107年公共建築物無障礙生活環境及騎樓整平示範計畫業務督導考核

【成 果 報 告】

委託單位： 內 政 部 營 建 署
承辦單位： 財團法人台灣建築中心

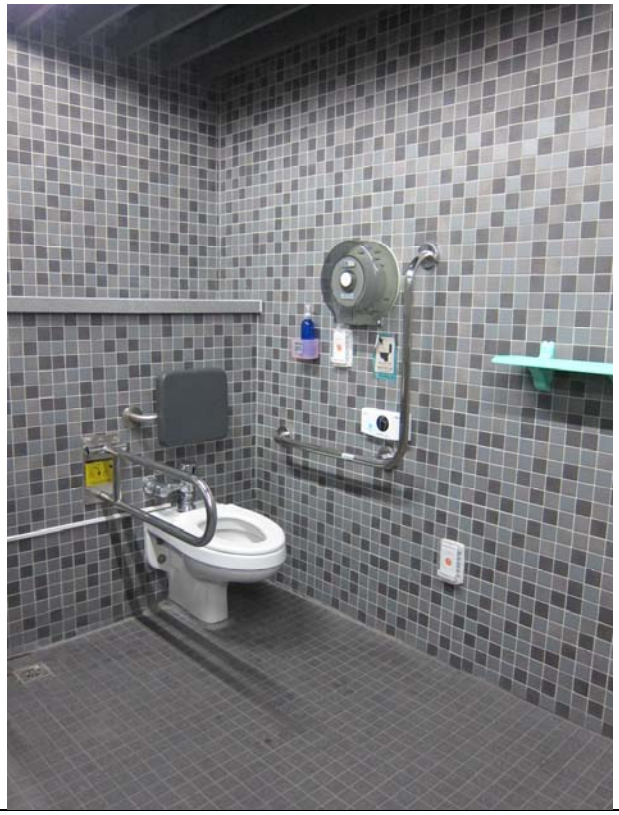
督導委員建議事項	
1. 出入口水溝蓋間隔處理建議改善。 2. 無障礙停車位標示建議勿寫身障車位。

現場會勘缺失說明（三）	
建築物名稱	台北萬豪酒店
使 用 類 別	B類 商業類 （B-4）
執 照 日 期	設計：099.07.16　　完工：103.12.29 變更：106.09.08

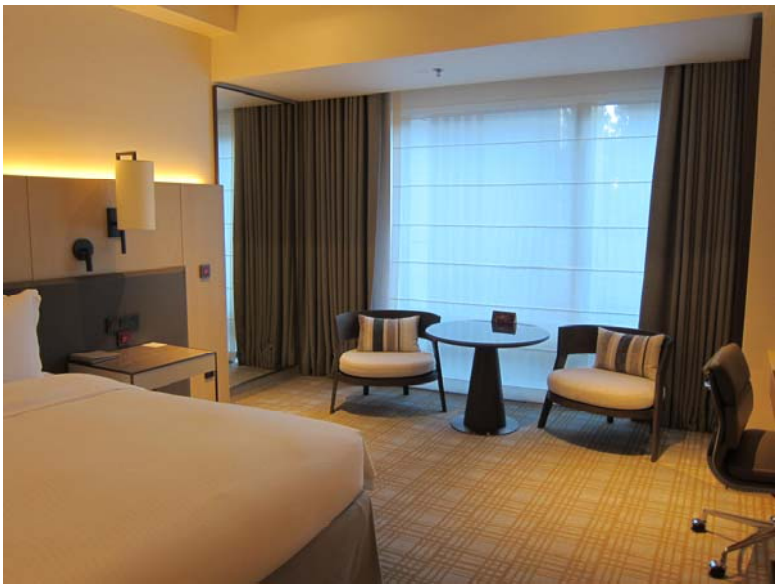
督導委員建議事項	
1. 無障礙停車位引導標誌建議加強，並於出入口加設服務鈴。 2. 無障礙客房之衣櫃建議改為拉門。

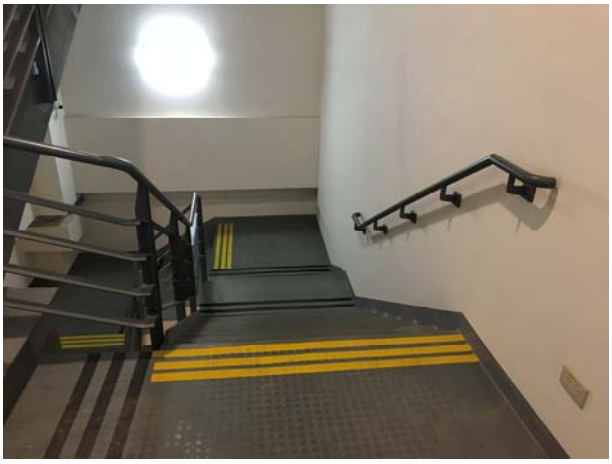
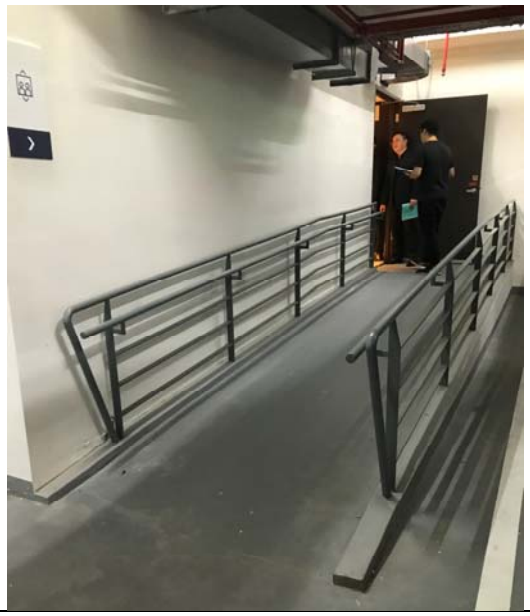
無障礙設施、設備部份	
(1)樓梯/警示設施/警示設施-終端警示：距梯級終端 30 公分處，應設置深度 30-60 公分，顏色且質地不同之警示設施。樓梯中間之平台不需設置警示設施。

(2)無障礙標誌/通則/標誌：無障礙標誌應符合圖 902.1 規定之比例。	
(3)無障礙通路/扶手/扶手設置-端部處理：扶手端部應作防勾撞處理，並視需要設置可供視障者辨識之資訊或點字。

督導委員建議事項	
1.樓梯扶手末端建議收到牆面。

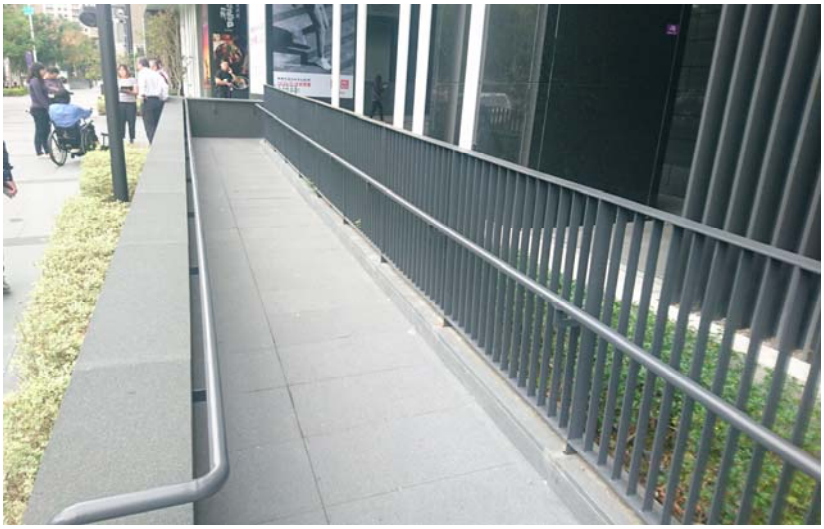
督導委員建議事項	
1. 無障礙廁所之馬桶扶手高度及靠背建議依設計規範修正。 2. 全區引導標誌建議加強。

現場會勘缺失說明（三）	
建築物名稱	桂田酒店
使 用 類 別	B類 商業類 （B-4）
執 照 日 期	設計：093.00.00　　完工：094.09.23 變更：000.00.00
無障礙設施、設備部份	
無意見。

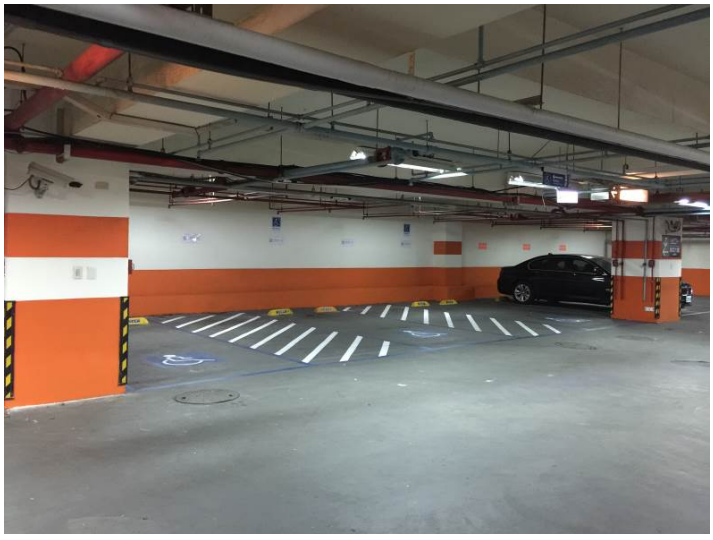
督導委員建議事項	
1.地下室停車位標誌建議加大尺寸。

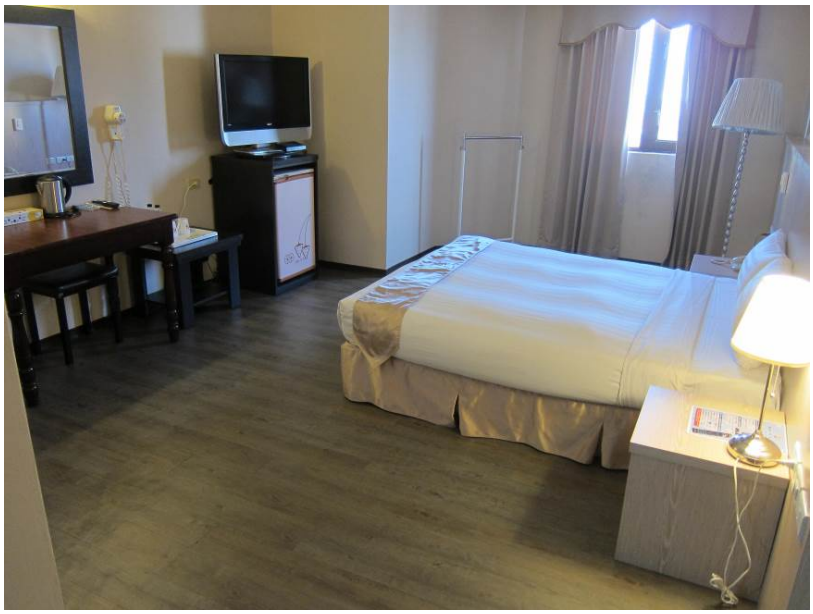
1. 無障礙客房浴室之求助鈴建議改為易於操作之形式。
2. 無障礙客房浴室大便器可動扶手之位置及高度建議依規範設置。

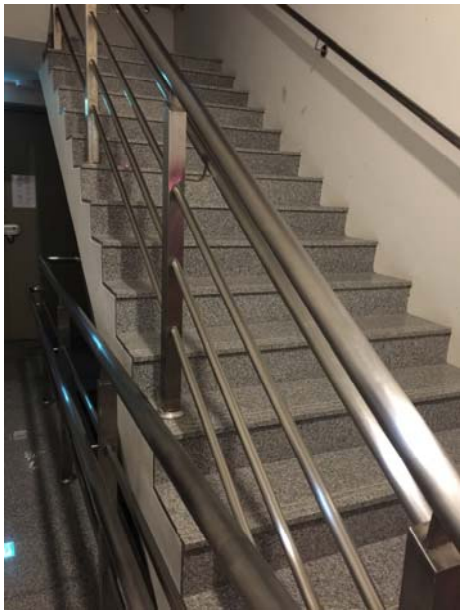
無障礙設施、設備部份	
(1)樓梯/梯級/防護緣：梯級未鄰接牆壁部份，應設置高出梯級5公分以上之防護緣。

督導委員建議事項	
1.無障礙停車位格線之顏色建議依規範規定調整。

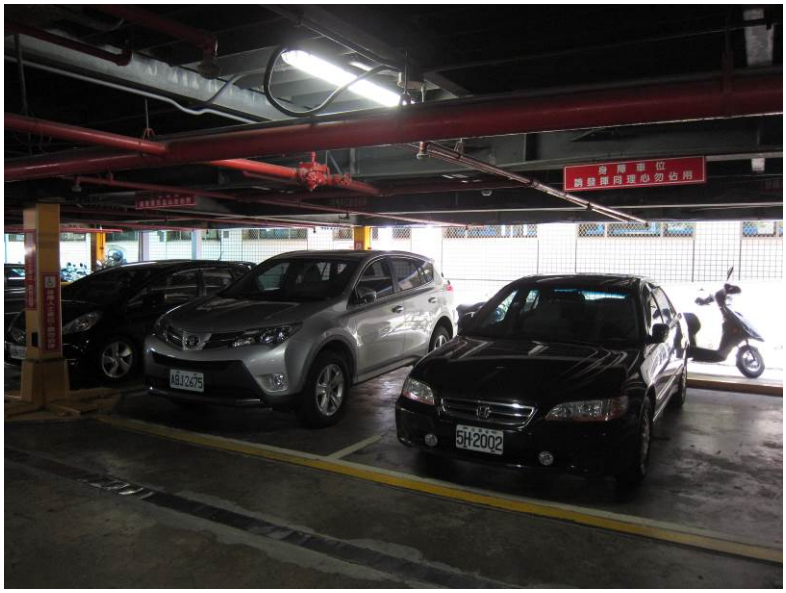
(1)廁所盥洗室/廁所-門把：應設置於地板上 75-85 公分處，且門把應採用容易操作之型式，不得使用喇叭鎖。 (2)廁所盥洗室/馬桶及扶手-可動扶手：馬桶至少有一側為可固定之掀起式扶手。使用狀態時，扶手外緣與馬桶中心線之距離為 35 公分，扶手高度與對側之扶手高度相等，扶手長度不得小於馬桶前端且突出部分不得大於 15 公分。 (3)廁所盥洗室/洗面盆-扶手：洗面盆兩側及前方環繞洗面盆設置扶手，扶手高於洗面盆邊緣 1-3 公分，且扶手於洗面盆邊緣水平淨距離 2-4 公分。	
(1)停車空間/汽車停車位-單一停車位：汽車停車位長度不得小於 600 公分、寬度不得小於 350 公分，包括寬 150 公分的下車區，下車區斜線間淨距離為 40 公分以下，標線寬度為 10 公分。

督導委員建議事項
1.無障礙通路之坡道引導標誌建議加強設置。 2.無障礙通路之室外通路坡道扶手末端建議收到牆壁。 3.無障礙通路水溝蓋建議加設水溝蓋網。 4.廁所盥洗室門把夾手問題建議改善。 5.廁所盥洗室自動沖水控制位置建議依規範調整。 6.汽車停車位-相鄰停車位下車區建議依規範設置。

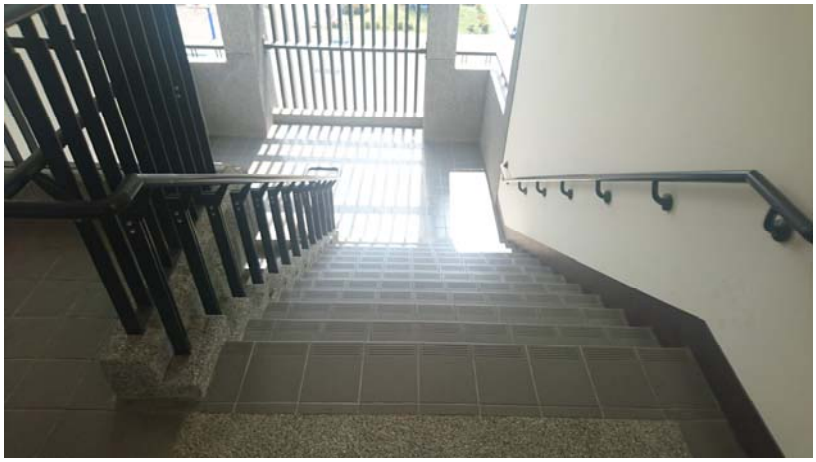
督導委員建議事項	
1.一般廁所出入口建議門檻作斜角處理及依規範設置小便斗扶手。 2.停車空間車位豎立標誌高度建議依規範修正，並設置懸掛式標誌。

現場會勘缺失說明（四）	
建築物名稱	彰化縣鹿港鎮戶政事務所
使 用 類 別	B類 商業類 （B-4）
執 照 日 期	設計：072.05.31 完工：073.08.06 變更：000.00.00
無障礙設施、設備部份	
(1)廁所盥洗室/廁所/鏡子：鏡子之鏡面底端與地板面距離不得大於 90 公分，鏡面的高度應在 90 公分以上。

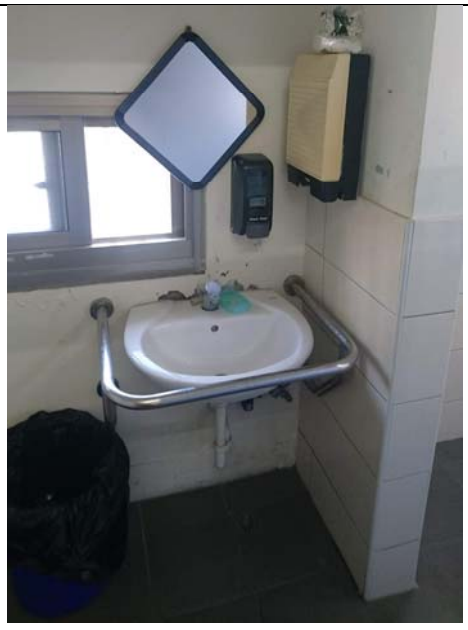
督導委員建議事項	
1. 室內通路往廁所之出入口建議應大於 90 公分。 2. 停車空間汽、機車停車位下車區域建議依規範重新劃設。

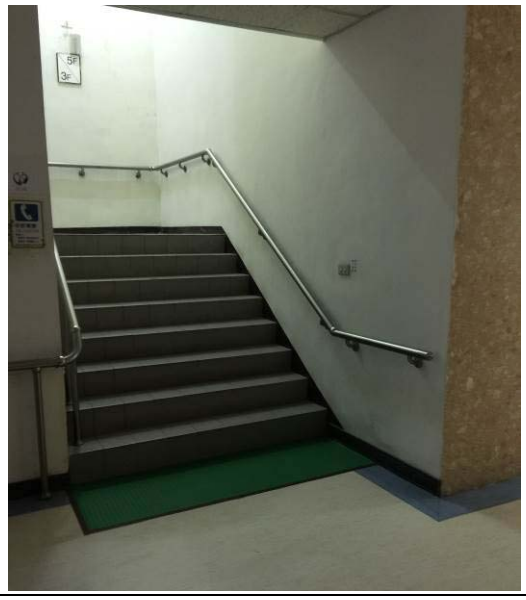
(1)樓梯/扶手與欄杆/水平延伸：樓梯兩端扶手應水平延伸 30 公分以上，並作端部防勾撞處理，扶手水平延伸，不得突出於走道上；另中間連續扶手，於平台處得不需水平延伸。

1. 廁所盥洗室可動扶手位置建議依規範調整。
2. 室外通路建議加強順平。

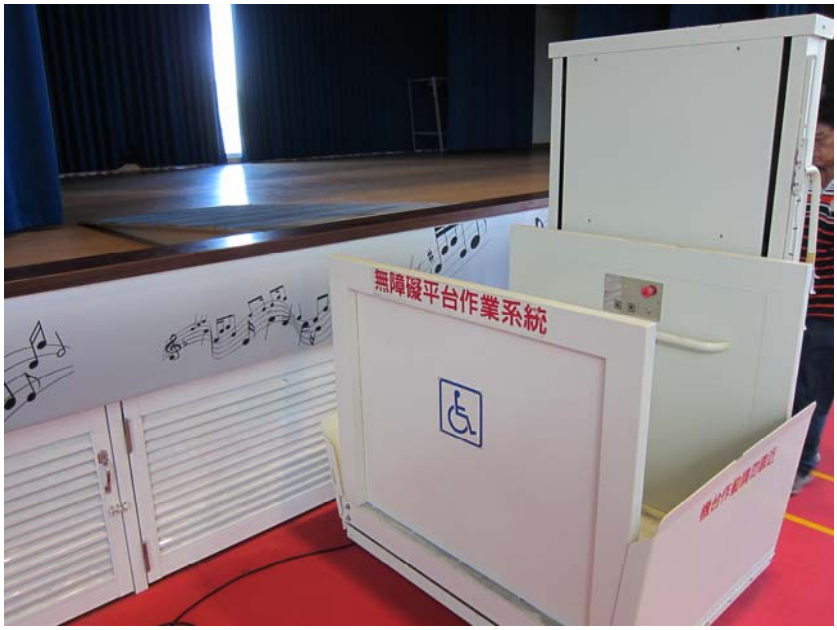
無意見。	
督導委員建議事項	
1. 廁所盥洗室標誌位置建議調整。

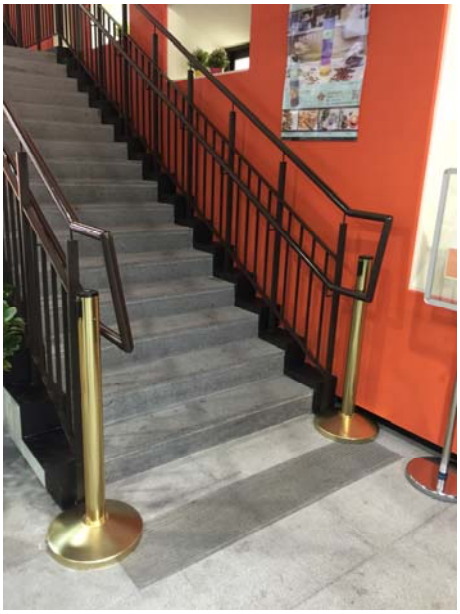
督導委員建議事項	
1. 無障礙廁所建議於牆面增設感應沖水按鈕。

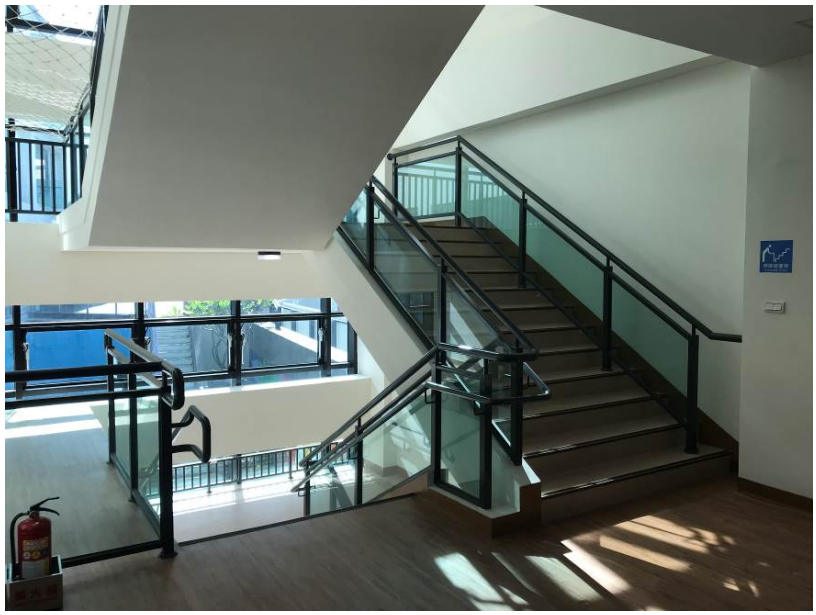
無障礙設施、設備部份	
(3)樓梯警示設施-終端警示：距梯級終端 30 公分處，應設置深度 30-60 公分，顏色且質地不同之警示設施。樓梯中間之平台不需設置警示設施。

1. 主要出入口的自動門旁建議加設求助鈴。
2. 廁所盥洗室衛生紙架設置高度建議依規範調整。
3. 昇降設備建議依規範設置昇降機引導。
4. 無障礙停車位之車位豎立標誌位置建議移至牆邊。
5. 1 樓無障礙通路往廁所盥洗室之通路淨寬建議應有 120 公分。
